改善箇所説明図

不具合の内容

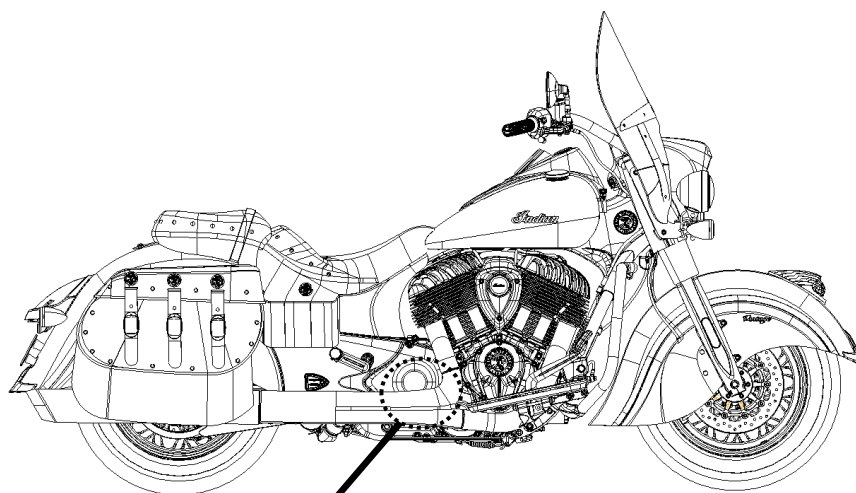
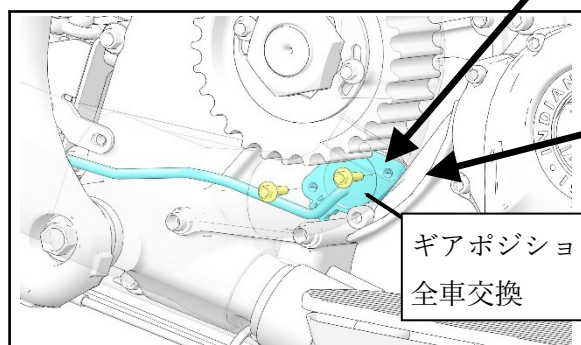
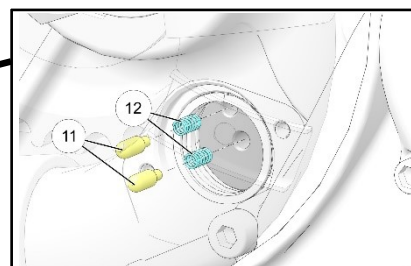
基準不適合発生箇所

ギアポジションスイッチ
全車交換

シフトドラムピン、スプリング
損傷している場合は交換

ギアポジションスイッチにおいて、ギアポジションセンサーの内部抵抗の設定が不適切なため、正しく抵抗値を検知できず不正確なギア段数信号を発信し、メーターに誤ったギア段数が表示されることがある。そのため、ギアが変速されているにも関わらずニュートラルを表示し、最悪の場合、運転者がニュートラルと誤認識して転倒するおそれがある。

全車両、ギアポジションセンサーを対策品に交換する。なお、シフトドラムピンとスプリングを点検し、損傷している場合は新品に交換する。
